# Regolamento Urbanistico ed Edilizio (RUE)

Comuni di Brisighella, Casola Valsenio, Castel Bolognese, Riolo Terme e Solarolo

**ELABORATO GENERALE DI CONTRODEDUZIONE**

**VOL. 5**

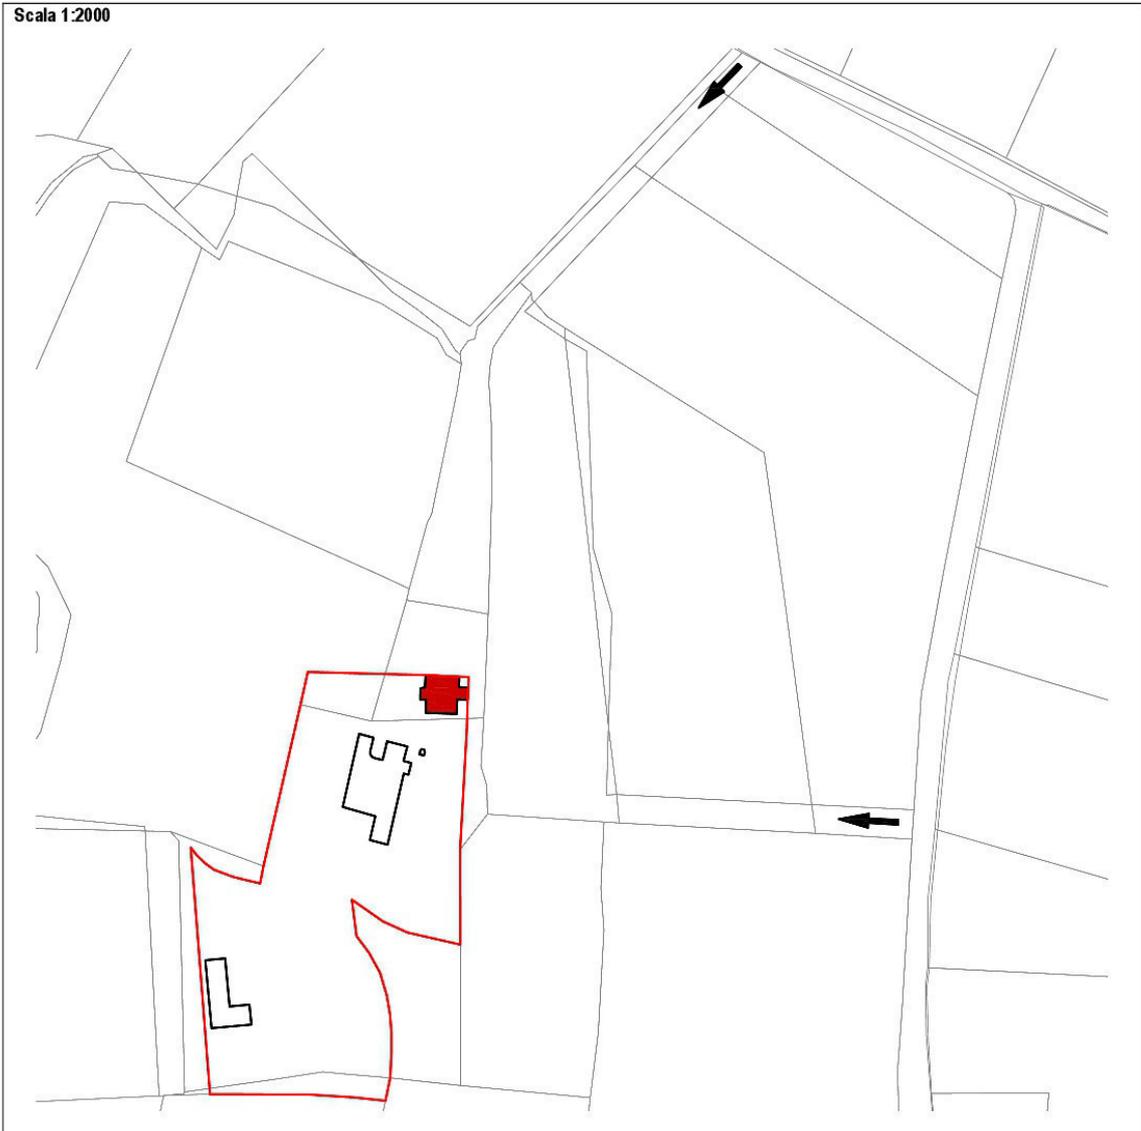
- L'osservazione è accolta. Premesso che l'area oggetto di istanza ricade nel territorio rurale regolato dal Titolo IV delle NdA e che il RUE Intercomunale identifica tale ambito, in coerenza con il PSC e con la LR 20/2000, in parte all'interno di "Aree di valore naturale e ambientale" ed in parte nella sottocategoria "Ambiti agricoli di valorizzazione paesaggistica di collina" fra le parti del territorio che "rappresentano la bassa collina romagnola con ordinaria tutela ambientale, dove ogni intervento deve essere valutato in relazione alle viste paesaggistiche, quanto a condizioni localizzative, cromatiche e materiche", si ritiene opportuno, al fine di permettere ad una attività insediata ed esistente alla data di adozione del RUE Intercomunale (31.12.2015) di potersi consolidare e potenziare, accogliere la proposta di inserimento fra le "Aree rurali sottoposte a Scheda progetto" di cui all'art. 17.4 con un'apposita Scheda progetto denominata R.20 "Area Podere Ulivetta" che ad integrazione della disciplina di zona detti le regole per l'attuazione dell'intervento nei seguenti termini:

L'accoglimento dell'osservazione comporta la modifica cartografica dell'elaborato Tav. P.3 "Progetto"\_Tavola 6.3 del RUE Intercomunale nei termini di cui all'elaborato grafico allegato (**AII. 1**); l'elaborazione della Scheda progetto in ambito rurale R.20 "Area Podere Ulivetta", così come riportato in allegato (**AII. 2**), comporta l'integrazione dell'elaborato Tav. P.1 "Schede progetto" seguendo l'ordine progressivo delle schede "R" adottate ed aggiornandone di conseguenza l'indice.
